GOBIERNO DEL ESTADO DE SINALOA
SECRETARIA DE OBRAS PUBLICAS
ACTA SOBRE ACUERDOS DE LA REUNION DE ACLARACIONES DE CONTRATISTAS
ANEXO II-A

Drenaje Pluvial Rosales, en los Fraccionamientos: Cuauhtémoc, Zaky B. Muez, Islas Residencial, Dolores Castro, Mayra H. Pamplona, German Arroyo, Toledo Ceballos e Infonavit Bachomo, ubicados en la Ciudad de Los Mochis, Municipio de Ahome, Estado de Sinaloa

GOBIERNO DEL ESTADO DE SINALOA
SECRETARIA DE OBRAS PUBLICAS
JUNTA ACLARATORIA
ACTA DE RESPUESTAS

LO-925004998-E13-2017

ANUNCIO DE OBRA
 ESPECIFICACIONES

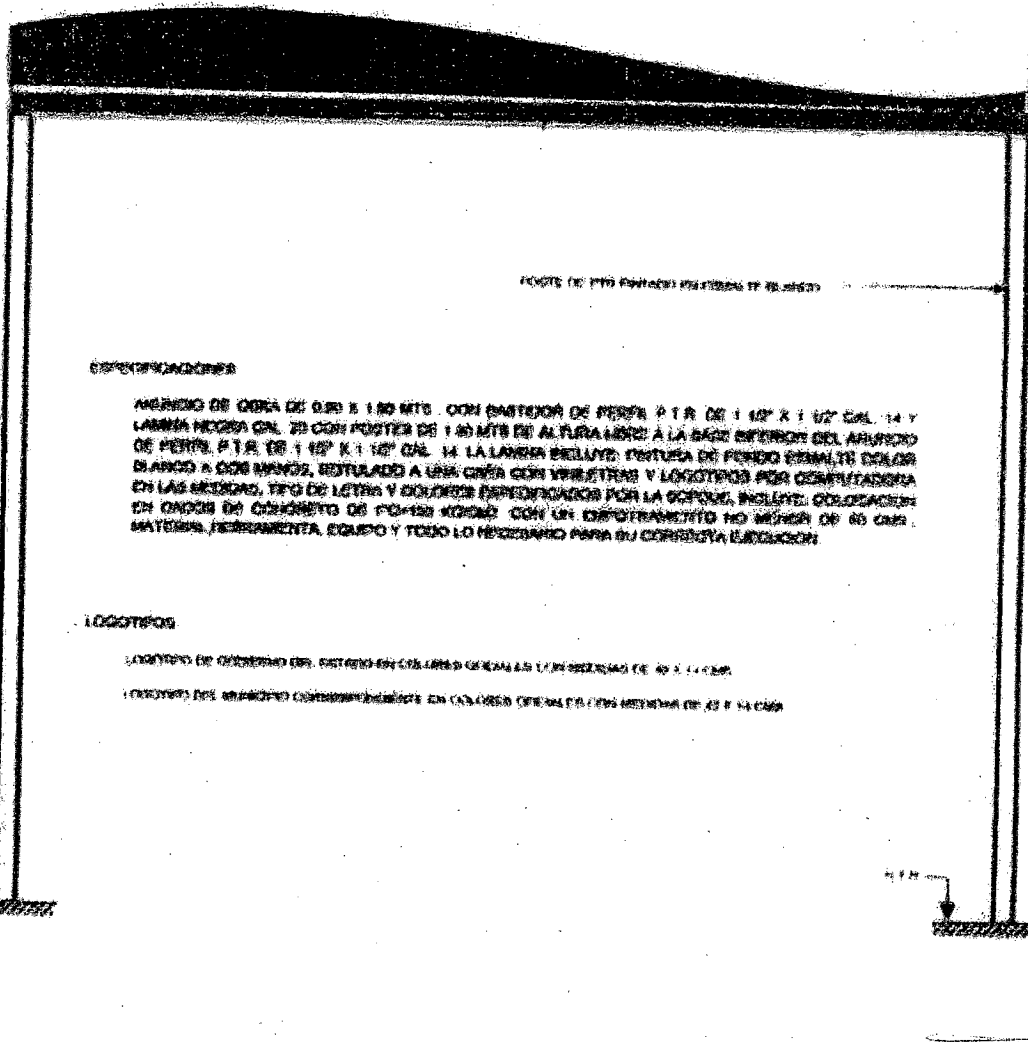
Nota_04: Debera de anexarse al final del Catalogo el Siguinete Concepto:

Clave: 88003, Descripción: ROTULO DE INICIO DE OBRA DE LAMINA CON VINIL DE 2.50 X 1.50 MTS, COMO SE INDICA EN PLANO, INCLUYE: MATERIAL Y MANO DE OBRA, (Se Anexa Croquis) Cantidad 1.00 PZA

MARCO DE OBRA DE 0.90 X 1.80 MTS. CON BASTIDOR DE PERRO P.T.R. DE 1 1/2" X 1 1/2" CAL. 14 Y LAMINA NICKEL GAL. 20 CON POSTES DE 1.80 MTS DE ALTURA HASTA LA BASE SUPERIOR DEL ARBOLADO DE PERRO P.T.R. DE 1 1/2" X 1 1/2" CAL. 14. LA LAMINA DEBE LLEVAR ENTUSA DE FONDO EN BLANCO OBLONGO DE 200 MM X 100 MM, REJALADO A UNA CIMA CON VIRETAS Y LOGOTIPOS POR CONSULTORIA EN LAS SECCIONES. TIPO DE LETRA Y DISEÑO ESTANDARIZADO POR LA OGP, INCLUYE COLOCACION EN CANTOS DE CONCRETO DE 10-120 KG/M3 CON UN ESPESOR MINIMO DE 60 CM. MATERIA, HERRAMIENTA, EQUIPO Y TODO LO NECESARIO PARA SU CORRECTA EJECUCION.
